Technische Änderung für 3- und 4-polig ungeschirmten M12/M8 Adapterleitungen

die 3- und 4-polig ungeschirmten M12/M8 Adapterleitungen werden gem. ROHS-Anforderungen bleifrei ausgeführt, ohne die Ausnahme 6c. Die Umstellung auf das neue Design wird auf der Artikelnummer durchgeführt.

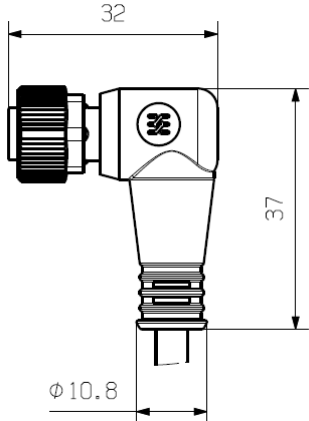
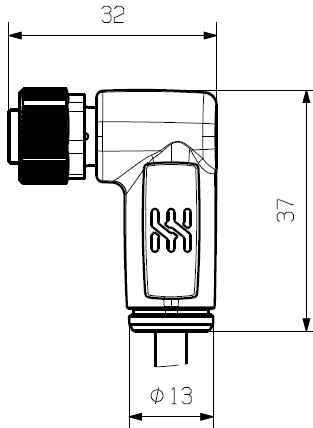
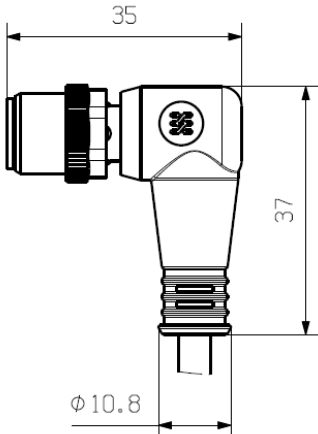
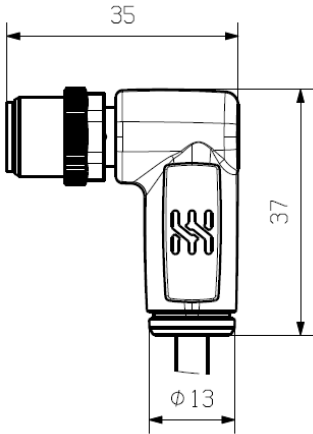
Die 3- und 4-poligen ungeschirmten M12/M8 Adapterleitungen sind zum aktuellen Zeitpunkt bleifrei gem. ROHS- Richtlinie mit der Ausnahme 6c. Um die Artikel nachhaltig zu gestalten, wird das neue Design bleifrei ausgeführt, ohne die Ausnahme 6c.

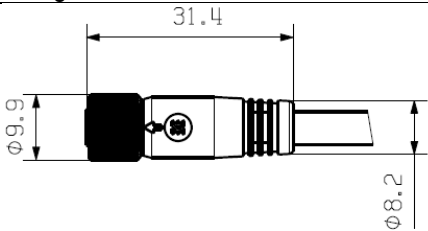
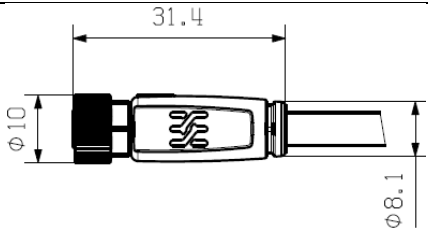
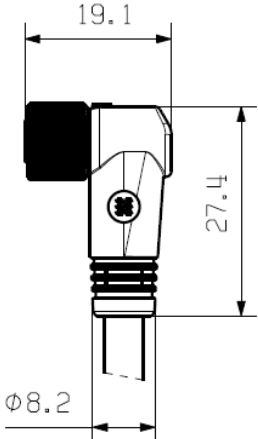
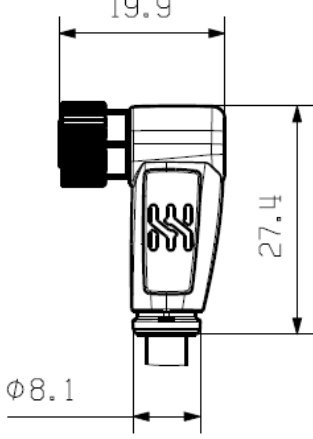
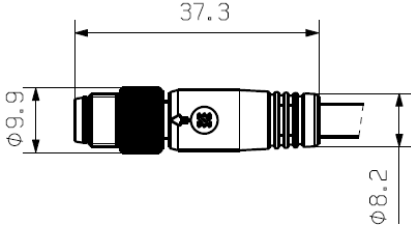
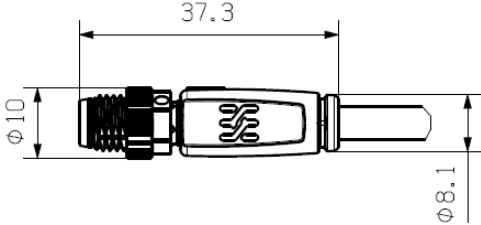
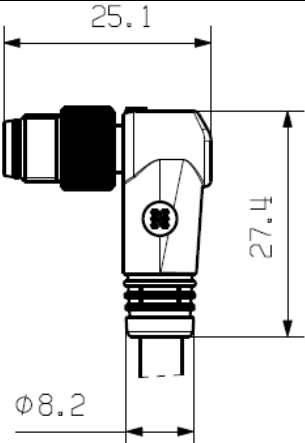
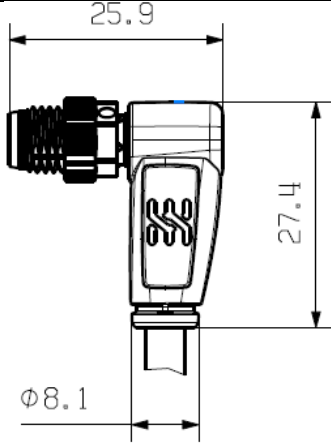
Bislang wurden für einige Komponenten der betroffenen Artikel bleihaltige Materialien verwendet. Im Zuge der Umstellung werden diese auf bleifreie Materialien umgestellt, sodass die Produkte im neuen Design der RoHS-Richtlinie ohne der Ausnahme 6c entsprechen. Durch das neue Design ändert sich das Maß der Schutzschlauchaufnahme am M12 Kopf von 10,8 auf 13mm und an dem M8 Kopf von 8,2 auf 8,1 mm. Durch das neue Design kommt es zu geringen Veränderungen der Abmaße. Die neuen Maßzeichnungen finden Sie in der u.s. Tabelle.
